拟申请变更图纸

原设计图纸

三层平面图
注：
1. 本层建筑面积：1416.98 m²
2. 本层层高：3.8m

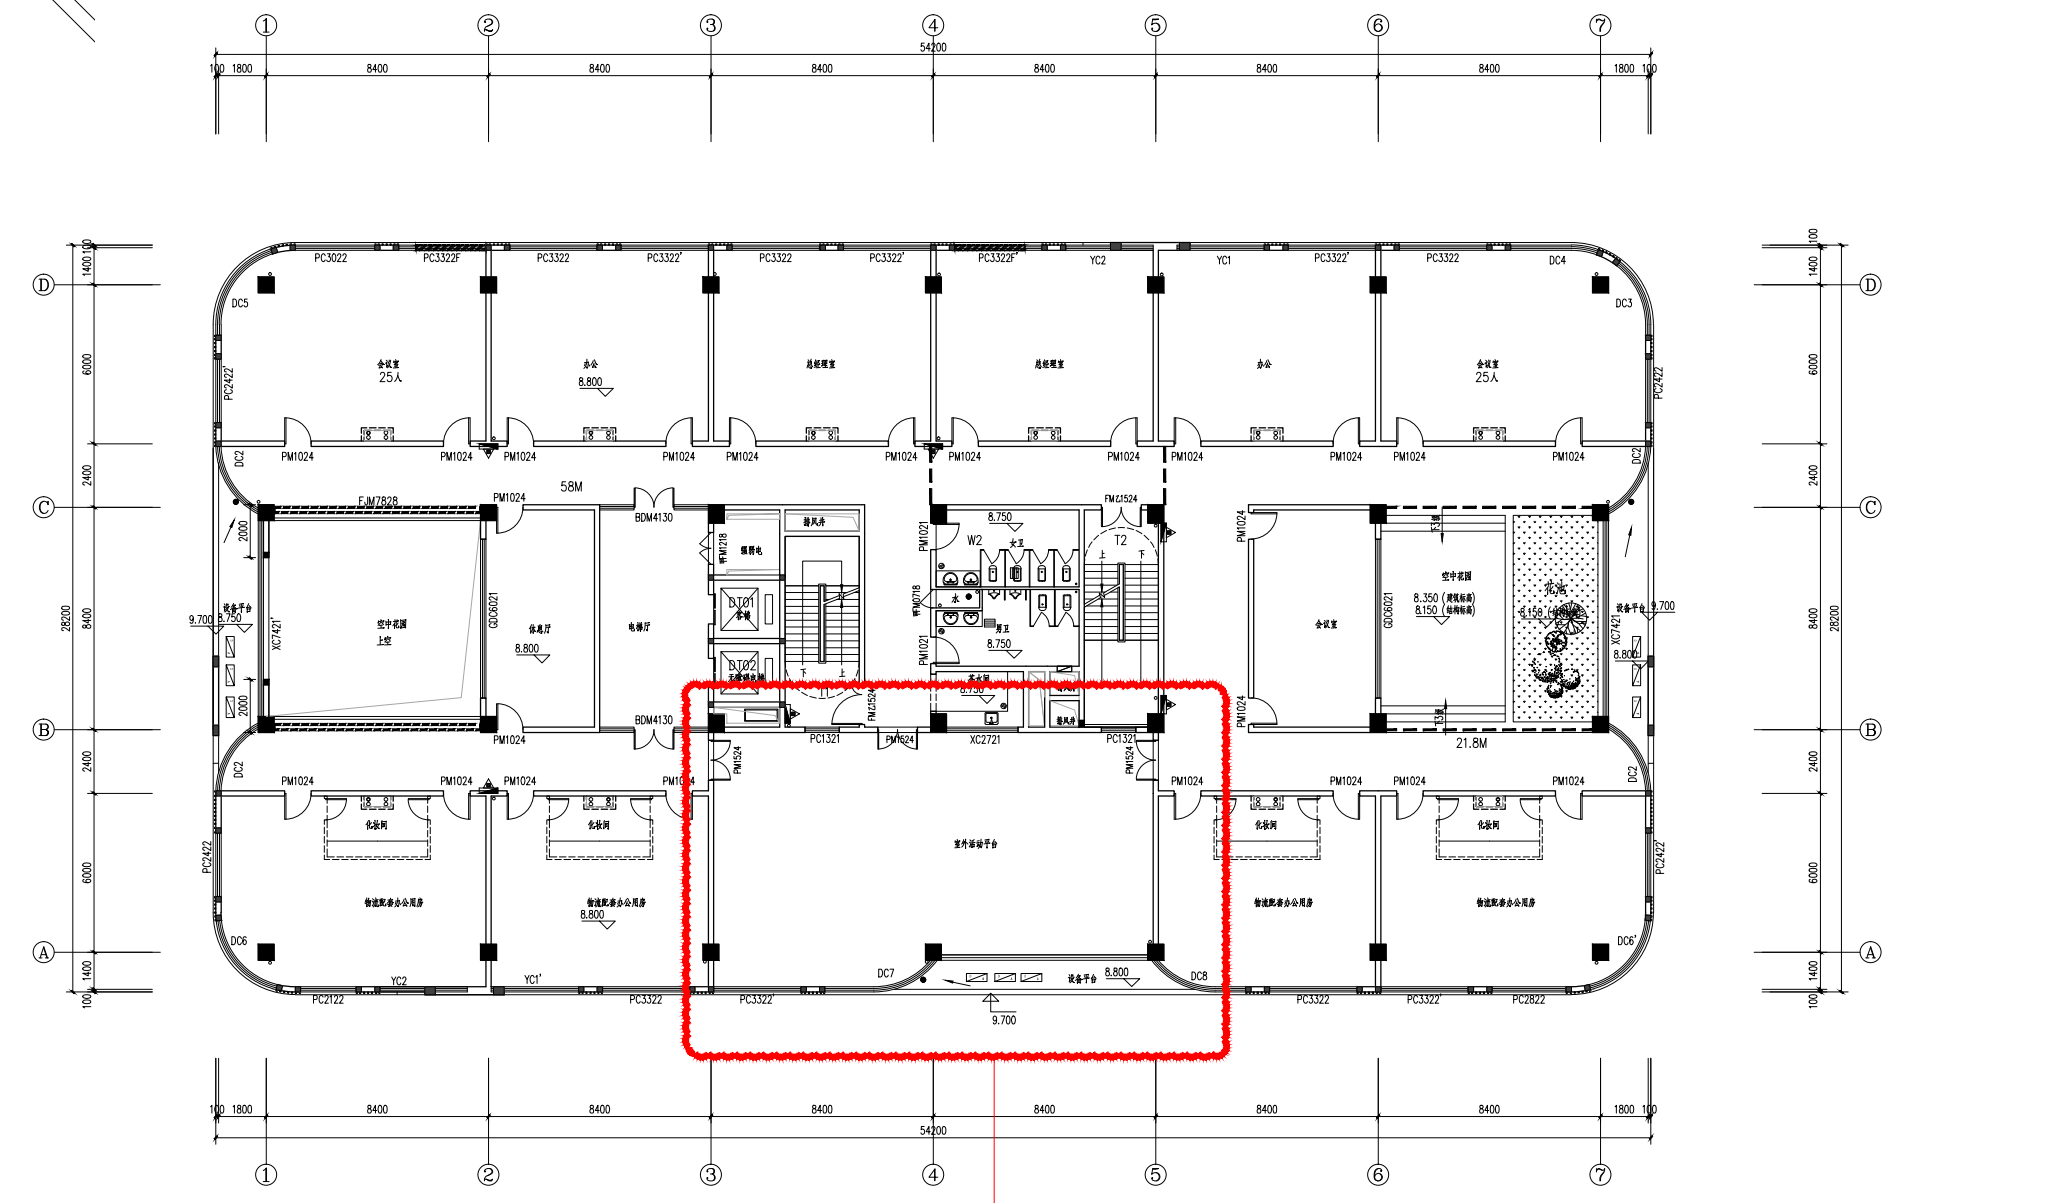
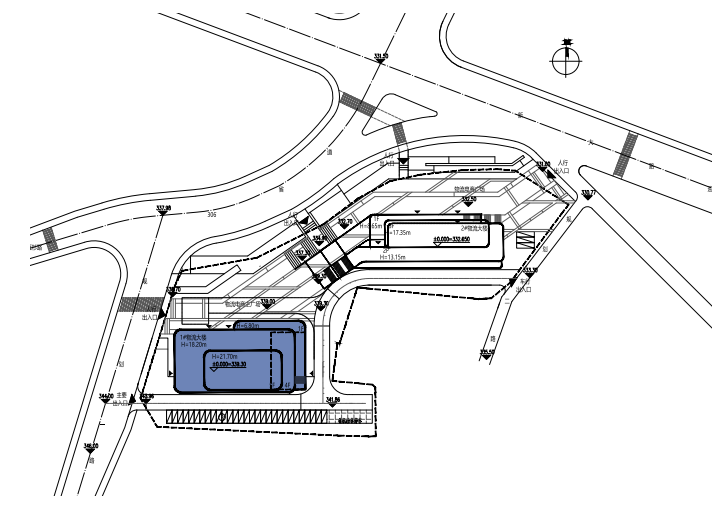
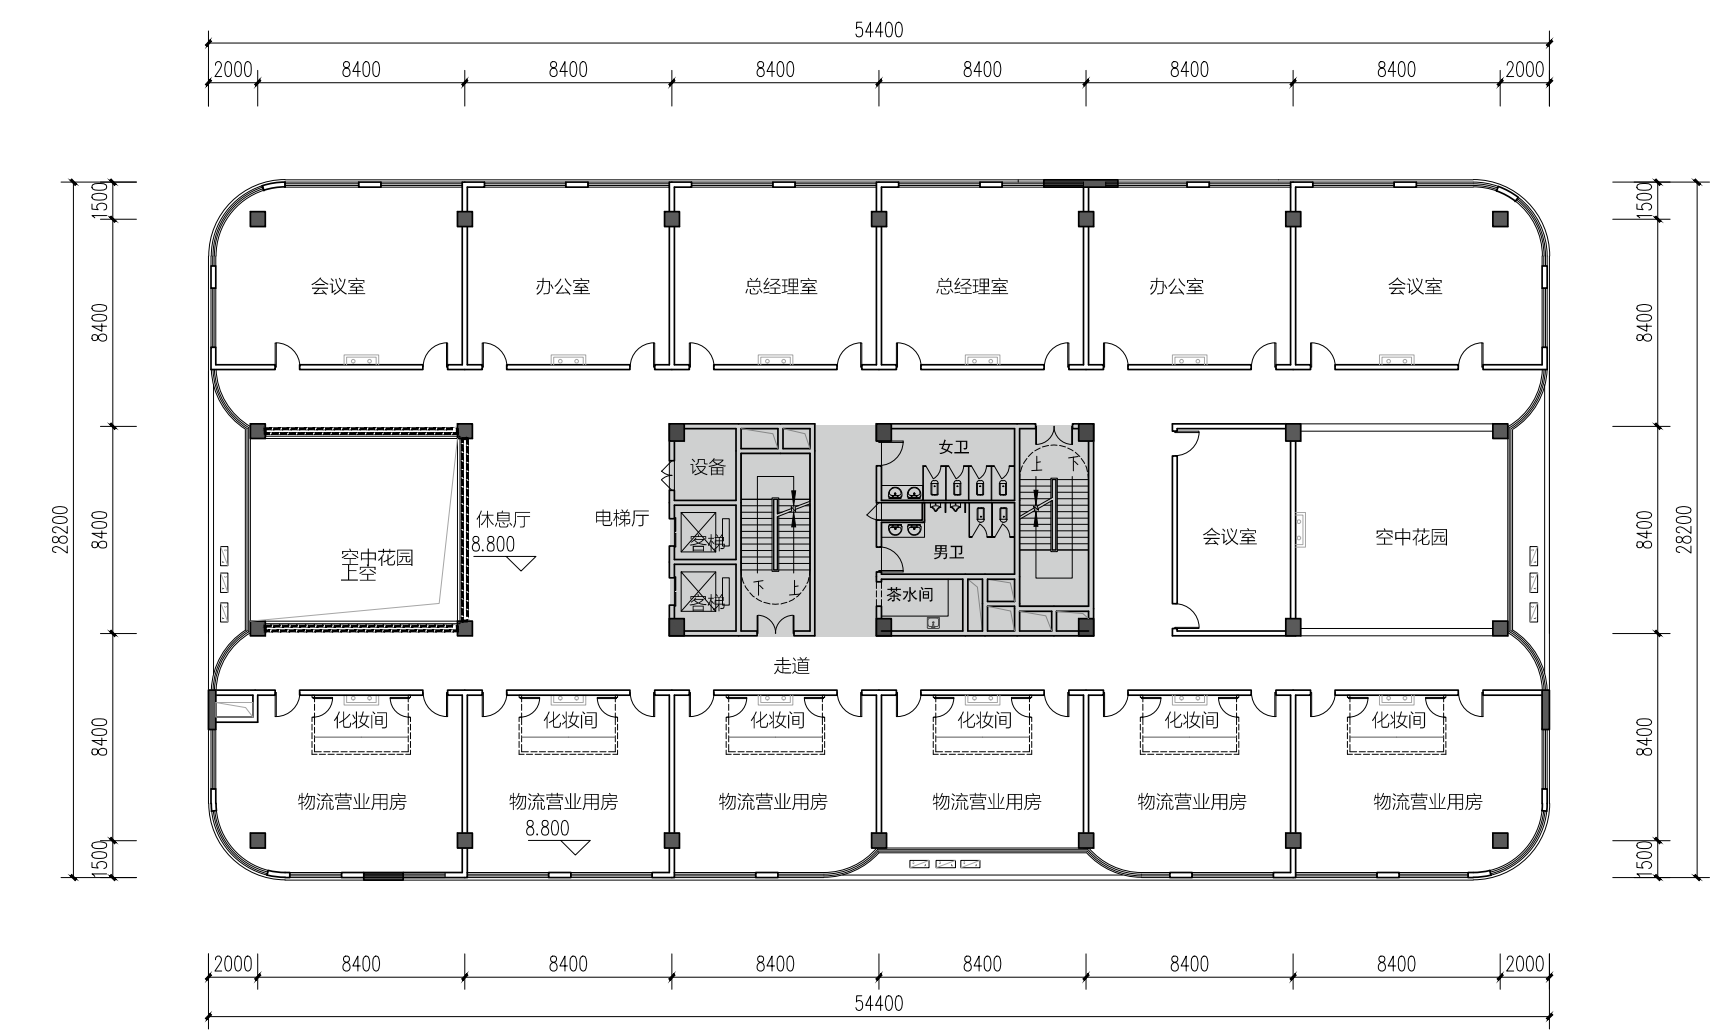
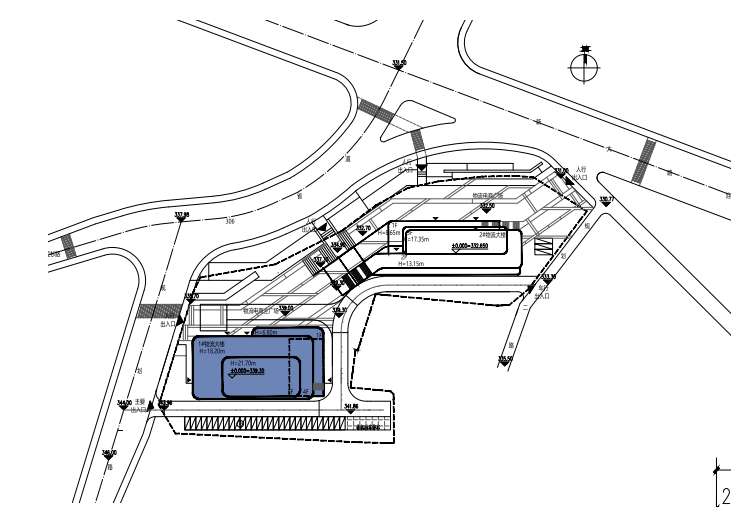
1#楼三层3~5轴交A~B轴房间调整为室外活动平台。楼梯间开2平方外窗，
楼梯更改为封闭楼梯间，取消相应风井与设备设计。
